**Avis de la Mission Régionale d'Autorité environnementale  
Nouvelle-Aquitaine  
sur le projet de parc photovoltaïque « Garennes »  
à Millac (86)**

n°MRAe 2025APNA39

dossier P-2025-17105

**Localisation du projet :** Commune de Millac (86)  
**Maître(s) d'ouvrage(s) :** Société CPES GARENNES  
**Avis émis à la demande de l'Autorité décisionnaire :** Le Préfet de la Vienne  
**En date du :** 09/01/2025  
**Dans le cadre de la procédure d'autorisation :** Permis de construire  
L'Agence régionale de santé et le Préfet de département au titre de ses attributions dans le domaine de l'environnement ayant été consultés.

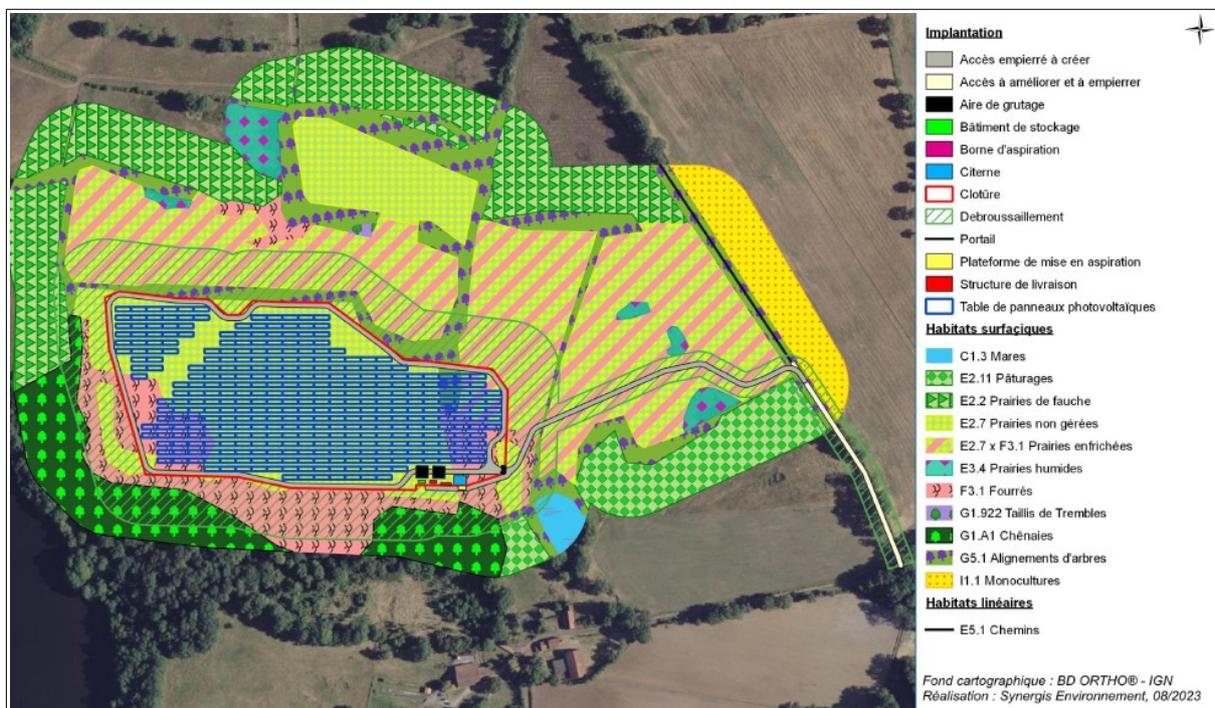
Le projet met en avant le principe d'évitement de la zone rouge du Plan de Prévention du Risque inondation (PPRi) de la Vallée de la Vienne, et l'évitement des linéaires concernés par une canalisation d'eau potable et des lignes électriques aériennes traversant la ZIP (page 314 de l'étude d'impact).

Présentation du projet par rapport à la synthèse des enjeux écologiques - page 257 de l'étude d'impact

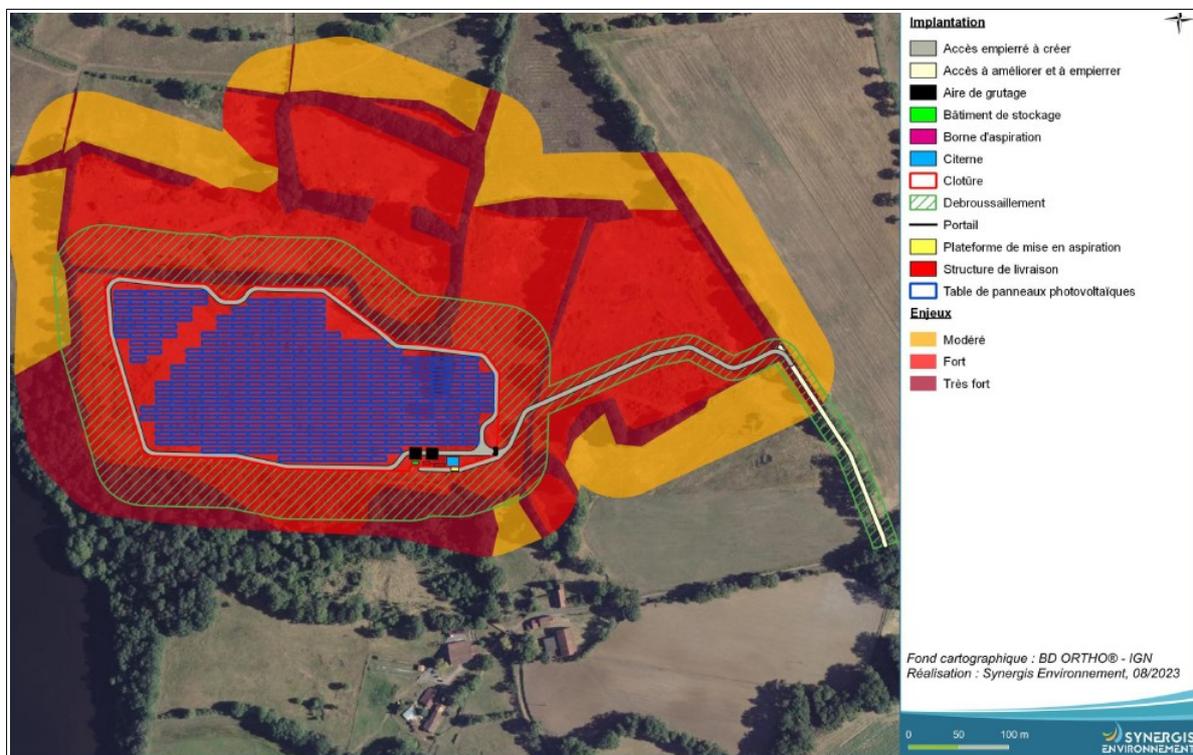
Il est observé que l'ensemble du projet prend place sur des zones à enjeu écologique fort et très fort (en particulier pour l'avifaune nicheuse et les chiroptères). **La MRAe recommande de justifier l'absence d'évitement des secteurs sensibles.**
